CIRCULAR ACLARATORIA CON CONSULTA N° 02
LICITACIÓN PRIVADA N.º 04/2026
Expediente N.º 2026-16613 # UNNE
OBRA: CONSTRUCCIÓN DE GALPÓN PARA MAQUINARIAS, TALLER Y DEPENDENCIAS”

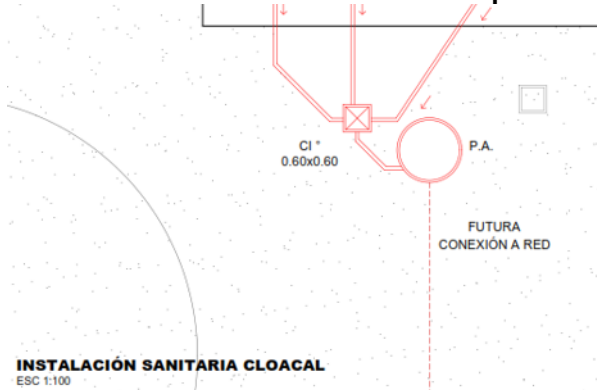
9- Desagüe cloacal: para que el sistema estático propuesto funcione correctamente, debe interponerse al pozo absorbente existente una cámara séptica, la cual no figura en planos ¿debemos considerarla para la presupuestación?

Respuesta: Los efluentes cloacales del proyecto deberán acometer al sistema séptico existente en funcionamiento dentro del sector de trabajos.

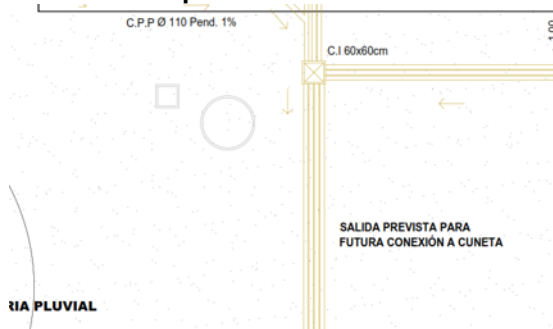
10- Desagüe cloacal: en planos figura una “futura conexión a red” ¿la misma debe ser considerada en esta cotización? De ser así se solicita planos de detalle y especificación del alcance de la provisión.

Respuesta: No debe ser considerada.
